Objet : Avis dans le cadre de l'enquête publique relative aux deux demandes de permis de construire d'une centrale solaire photovoltaïque au sol d'une puissance de 35,40 Mwc sur le territoire des communes d'Aiserey et d'Echigey, déposée par la société GDSOL 85

Référence : 2024_06_CE

Annexe 1 Localisation de la Zone Humide à restaurer

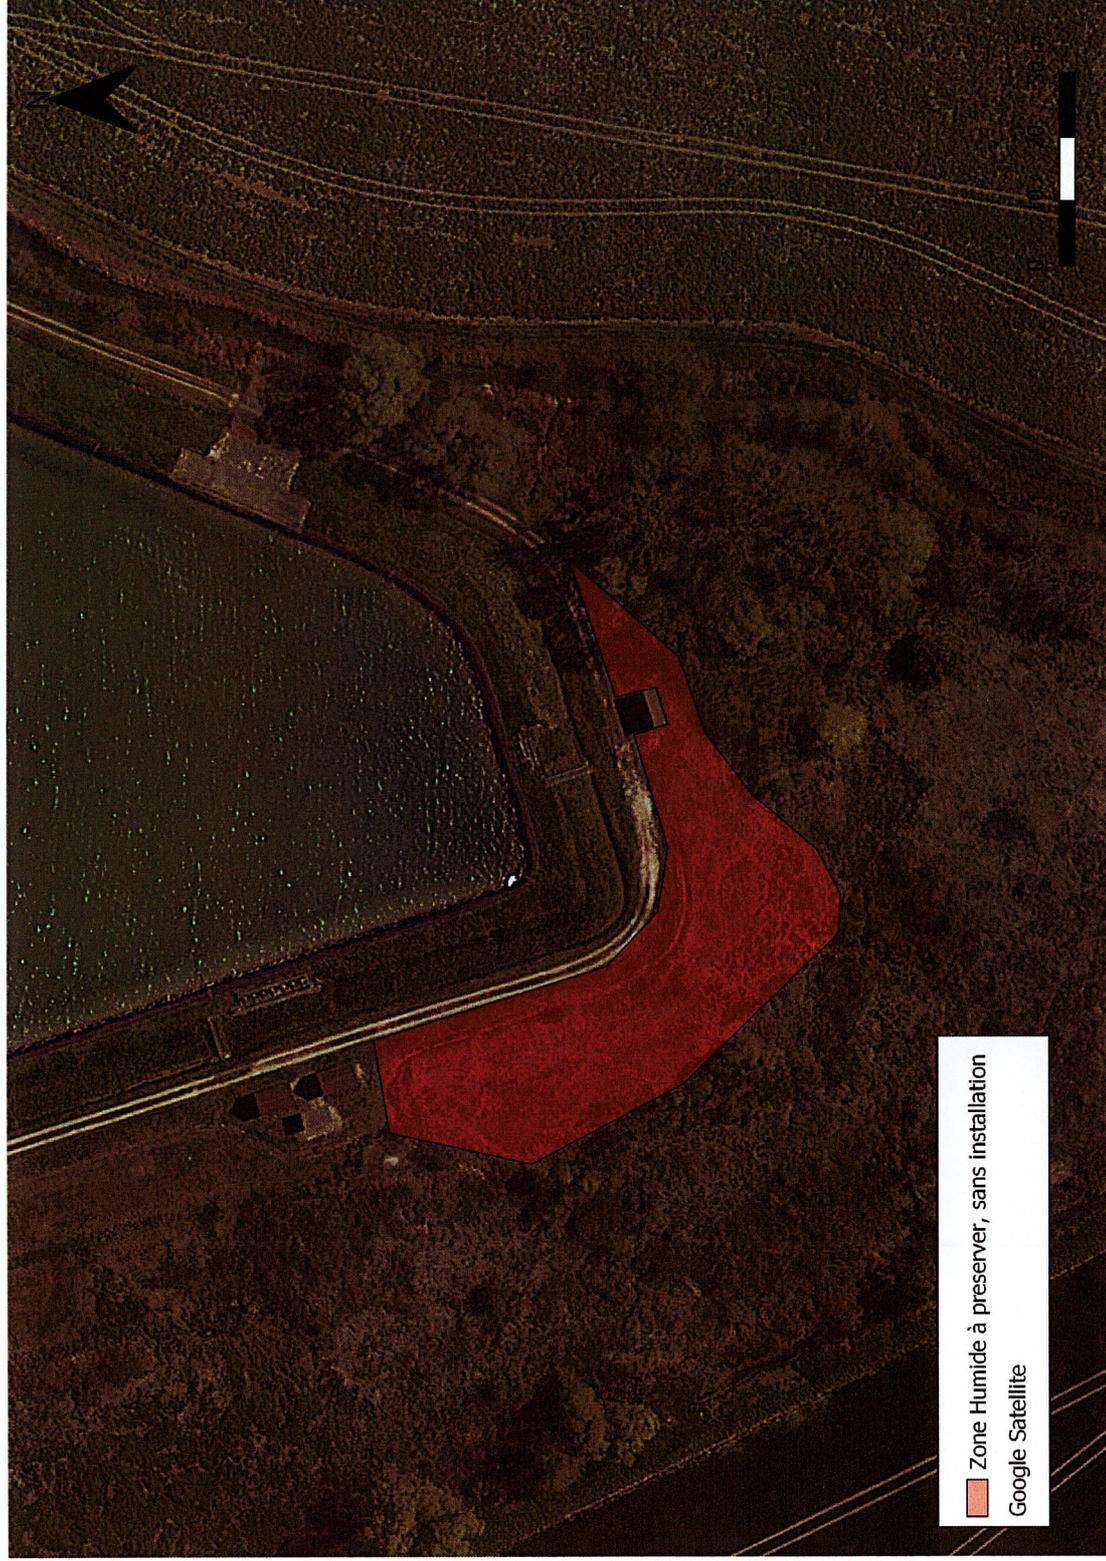
- Le dépôt de terre en 2020 en partie sud du projet, a eu comme conséquences de diminuer la surface inondable classée initialement en aléa moyen mais surtout de réduire le périmètre initial de la zone humide favorable aux différentes espèces floristiques et faunistiques présentes dans le secteur ;

- Le constat réalisé par mes collaborateurs sur le site confirme que le principal intérêt environnemental (biodiversité) se limite très majoritairement aux abords du fossé traversant le site, à la Biètré et à ses abords immédiats, mais aussi sur une petite partie de la pointe sud du site (2 000 m² environ). Le reste de la « friche », sans être dénué d'intérêt, présente un faciès plus homogène et moins propice à la biodiversité.

- Au regard de la connaissance fine et de l'expertise du site¹; le retrait de 2 000 m² environ de la zone sud initialement prévue par la pause de panneaux, afin d'y restaurer une zone initialement humide² (création d'une baissière) favorable à l'expansion de crue et à la biodiversité locale. Cette zone restaurée serait contiguë à la Biètré et permettrait de conserver un corridor pour la faune locale. Cette intervention répondrait parfaitement à plusieurs dispositions du SAGE (IV-2) et du SDAGE RM&C (2-01 ; 2-03 et 6B-03) ;

Sous réserve de la restauration de 2 000 m² de Zone Humide dans la partie sud du projet, la CLE de la Vouge donne un avis favorable au projet de création d'une centrale solaire photovoltaïque au sol d'une puissance de 35,40 MWc sur le territoire des communes d'Aiserey et d'Echigey, portée par la société GDSOL 85.
